前回部会（平成 26 年 4 月 25 日）における指摘事項

新施設の地下構造と平面図

新施設の地下構造（断面図）

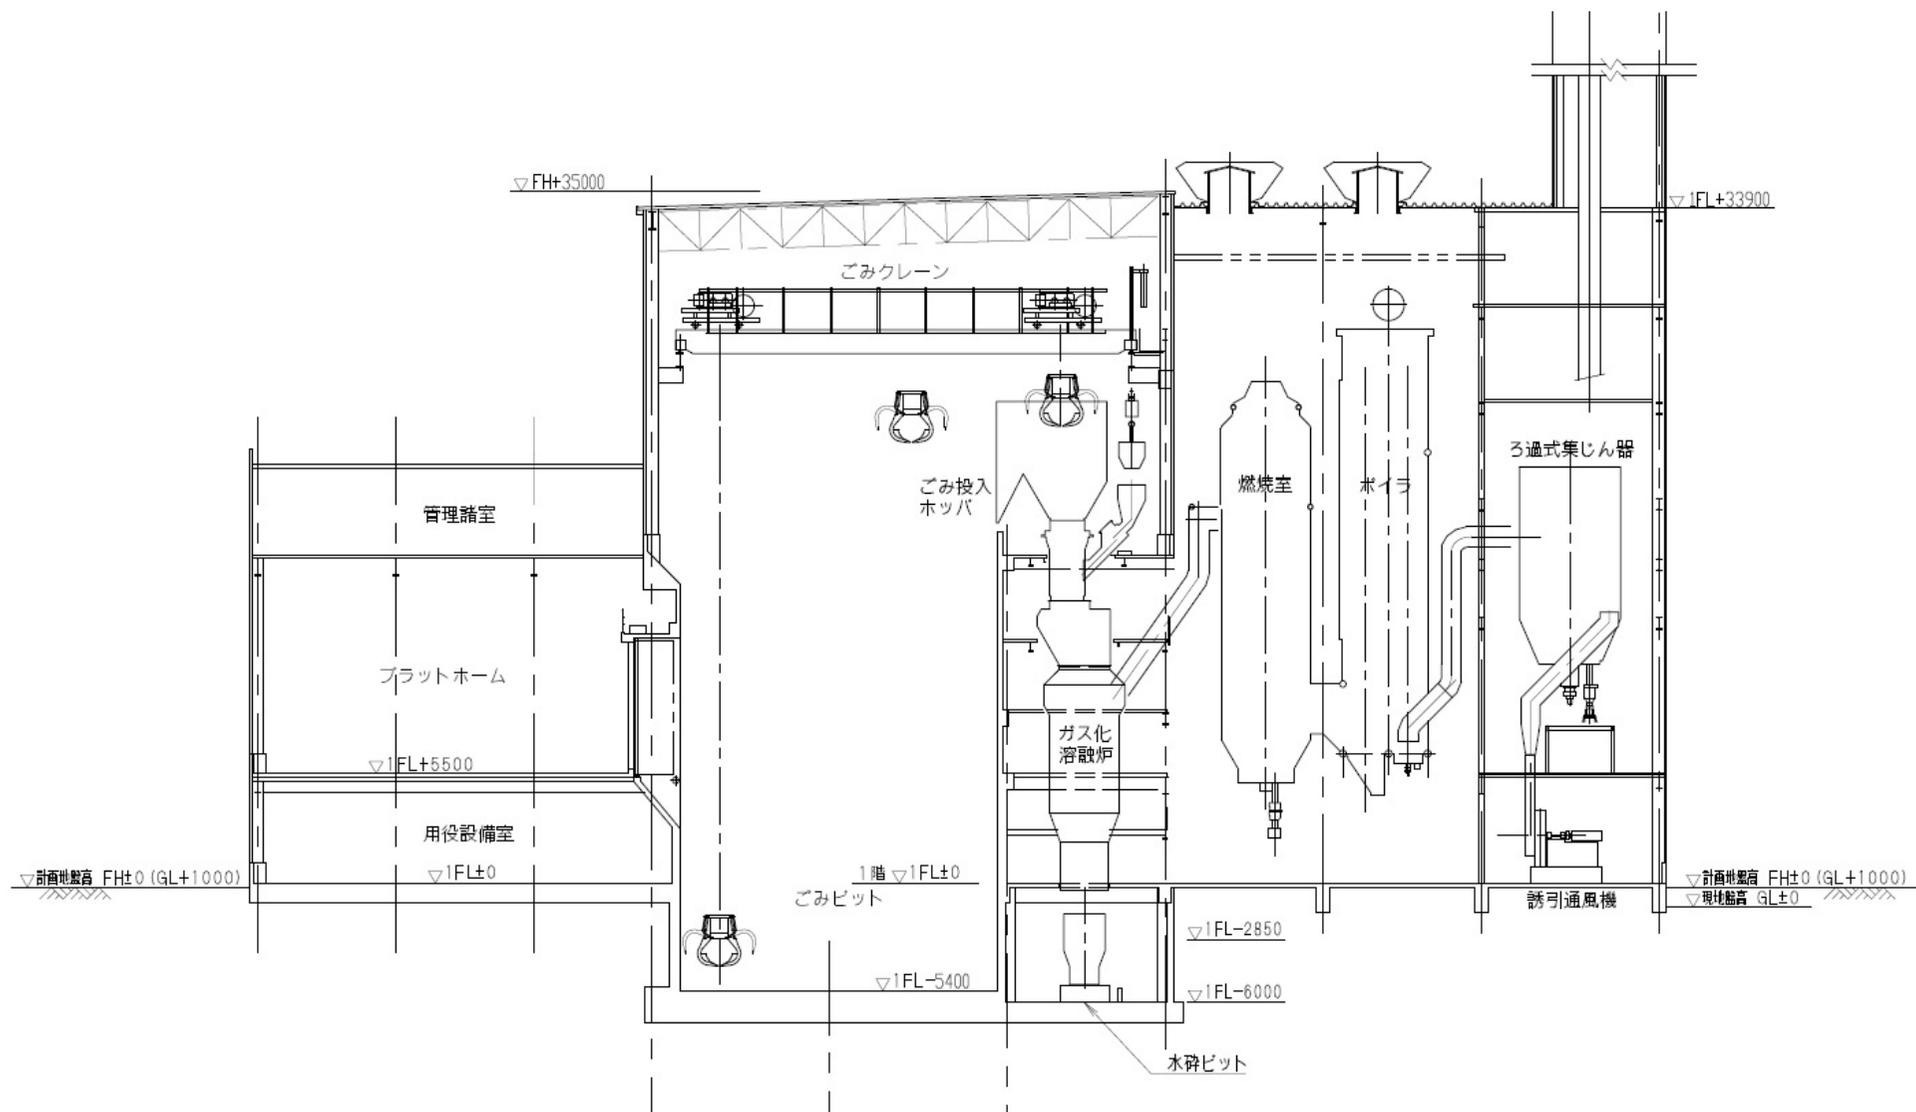
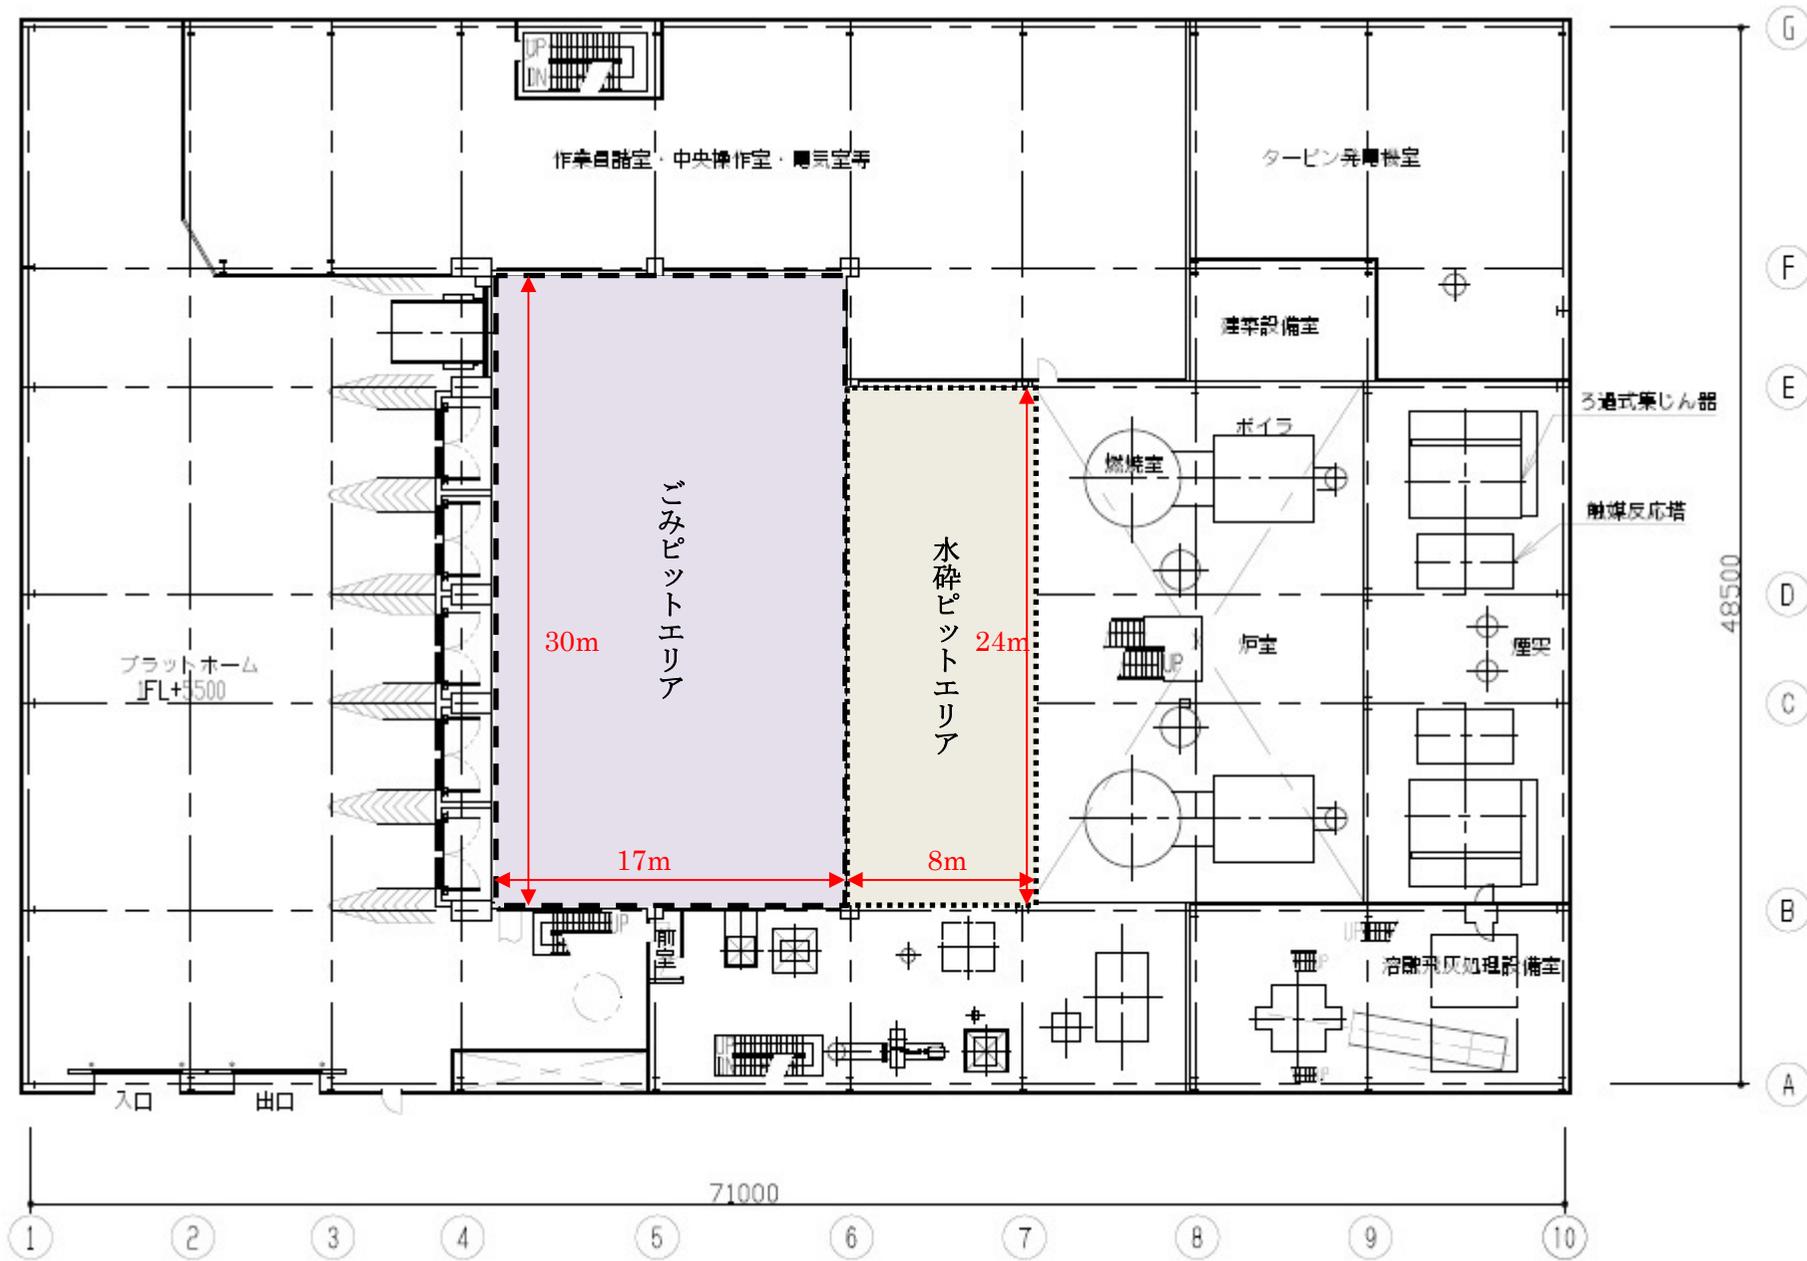
番号	指 摘 事 項	都 市 計 画 決 定 権 者 ・ 事 業 者 の 考 え 方
1	<p>新施設の地下構造及び掘削工事・杭打工事の概要について、示されたい。</p>	<p>新施設の地下構造を示す図面は別紙 1 のとおりです。</p> <p>ごみピットエリア（約 17m×約 30m）と水砕ピットエリア（約 8m×約 24m）が、地下構造（現地盤高より深さ約 5m）となります。</p> <p>掘削工事については、両ピット底の基礎部（既存施設の場合で厚さ 0.6～1.4m）まで開削します。開削部については、矢板による止水対策を行います。現地盤高から床付けまで約 5m であることから、矢板の自立施工を考慮し、矢板長は約 10m となります。</p> <p>新施設の杭打工事（基礎工事）については、既存施設と同様にコンクリート杭（PHC 杭）（φ600、杭長 23m）の採用を想定しています。</p>
2	<p>工事中の止水対策の有無を示されたい。止水対策を行う場合、地下水位への影響について説明されたい。</p>	<p>地下構造物の開削時には矢板による止水対策を行います。</p> <p>矢板の深さは約 10m で、別紙 1 の地下構造物の範囲（ごみピットエリア、水砕ピットエリア）に限られます。このため、地下水の流れが矢板により一時的に遮蔽されたとしても、矢板を回り込んで移動すると想定されることから、地下水位への影響はないと考えています。</p>
3	<p>準備書では、現地盤から 5 m 程度は粘土層でさらに下層まで粘土層が続くところがあるが、資料編のボーリング柱状図では、砂質層が見られる。また、周辺には河川や水田が存在している。これらを踏まえ、地下水位への影響について説明されたい。</p>	<p>御指摘のとおり、準備書の記載内容が資料編のボーリング柱状図と不整合であるため、準備書 514、515 ページの「現地盤から 5m 程度は粘土層でさらに下層まで粘土層が続いている。」を「現地盤以深は砂層とシルト層の互層で、シルト層の含水量も多くなっている。」に修正します。</p> <p>ごみピットと水砕ピットの最深位置は現地盤から約 5 m で、主な地下構造物はこの範囲に限られます。河川に向かう地下水の流れがこれらの構造物で遮蔽されたとしても、構造物を回り込んで移動すると想定されることから、河川や地下水位への影響はないと考えています。</p> <p>なお、北側や東側の水田では河川水を使用しており、地下水の利用はありません。</p>

図 7.2.8 建設機械の配置図(複合機械による等価騒音レベル)

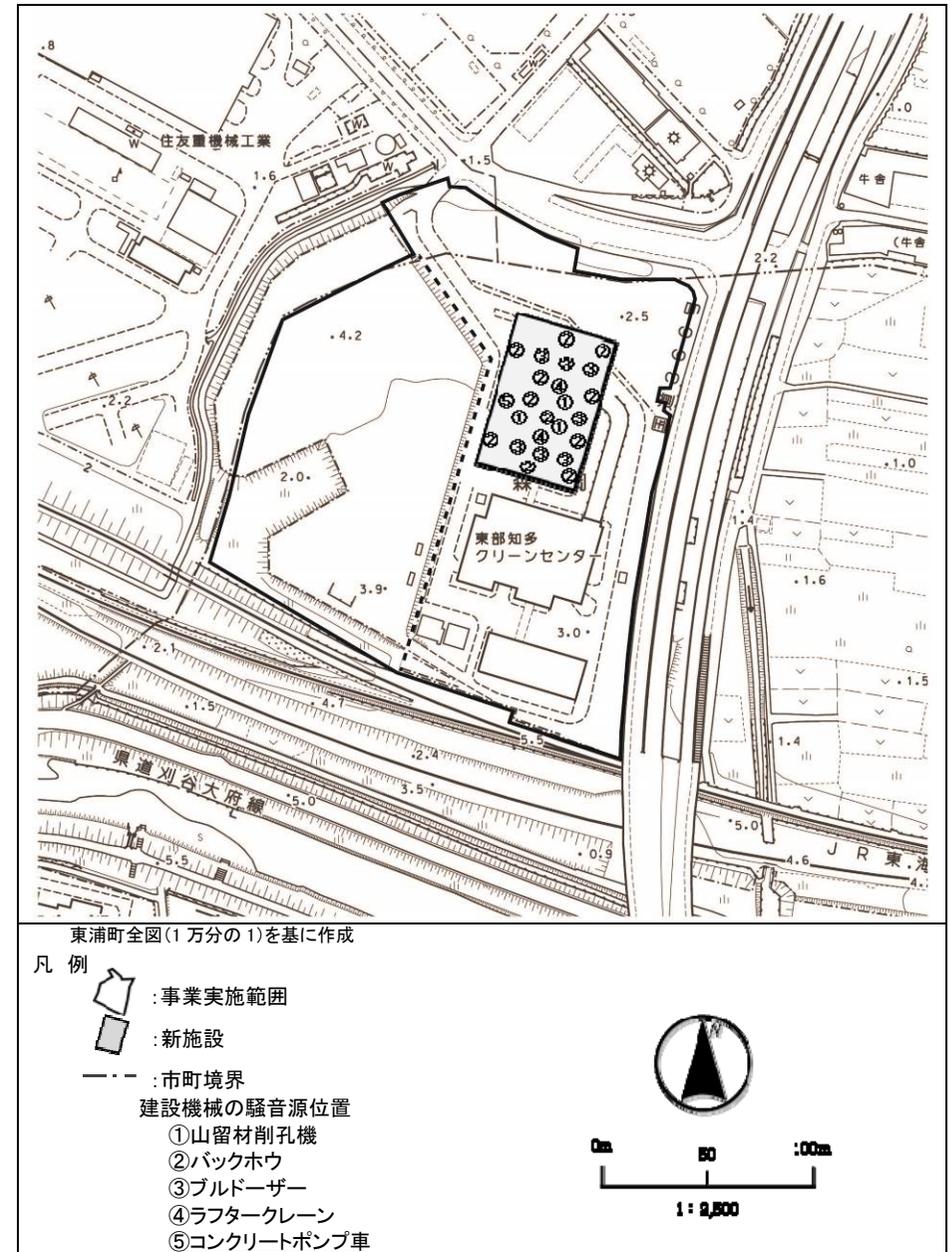
<p>今回、騒音及び振動（建設機械の稼働等）の予測条件において、コンクリートポンプ車が含まれていないことが判明したため、準備書 404、405、452 及び 453 ページにコンクリートポンプ車を追加するよう評価書で修正します（別紙 3 参照）。</p> <p>予測時期の設定根拠となった資料編 243 ページの騒音パワーレベル合成値、258 ページの振動レベル合成値も一部変わりますが、予測対象時期「工事開始後 17 か月目」は変更ありません。</p> <p>コンクリートポンプ車の追加に伴い、準備書 423 ページの騒音の予測結果（複合機械の影響・南側敷地境界）が「65dB」から「66dB」に変わりますが、評価結果に変更はありません。振動については、予測結果、評価結果とも変更ありません。</p> <p>また、特定建設作業騒音の規制基準値との比較にあたり、建設作業騒音を「単独機械による騒音の 90%レンジの上端値 (L<sub>A5</sub>)」で予測していましたので、「複合機械による騒音</p>						既設施設解体 仮設置等工事 (10～13か月目)	土工工事 (13～39か月目)	造成工事 (17～19、31～ 39か月目)	プラント工事 (23～43か月目)	アースドリル杭打機		○			山留材削孔機(SMW削孔機)		○	○		バックホウ(0.7～1.2m <sup>3</sup> )	○	○	○	○	ブルドーザー(18～20t)	○	○	○	○	クローラーレーン(150t)		○	○	○	ラフタークレーン(25～50t)	○	○	○	○	タイヤローラー(8～20t)	○	○	○	○	マカダムローラー(10t)	○	○	○	○	アスファルトフィニッシャー(4.6m)	○	○	○	○	クローラーレーン(300t)		○	○	○	コンクリートポンプ車(90～110m <sup>3</sup> /h)		○	○	○
	既設施設解体 仮設置等工事 (10～13か月目)	土工工事 (13～39か月目)	造成工事 (17～19、31～ 39か月目)	プラント工事 (23～43か月目)																																																														
アースドリル杭打機		○																																																																
山留材削孔機(SMW削孔機)		○	○																																																															
バックホウ(0.7～1.2m <sup>3</sup> )	○	○	○	○																																																														
ブルドーザー(18～20t)	○	○	○	○																																																														
クローラーレーン(150t)		○	○	○																																																														
ラフタークレーン(25～50t)	○	○	○	○																																																														
タイヤローラー(8～20t)	○	○	○	○																																																														
マカダムローラー(10t)	○	○	○	○																																																														
アスファルトフィニッシャー(4.6m)	○	○	○	○																																																														
クローラーレーン(300t)		○	○	○																																																														
コンクリートポンプ車(90～110m <sup>3</sup> /h)		○	○	○

機械名称	規格	パワーレベル (dB)	一日当りの 稼働台数 (台)	音源 位置番号
山留材削孔機	-	104	3	①
バックホウ	0.7~1.2 m <sup>3</sup>	103	11	②
ブルドーザ	-	108	7	③
ラフタークレーン	25~50t	108	2	④
コンクリートポンプ車	二	<u>107</u>	<u>1</u>	<u>⑤</u>
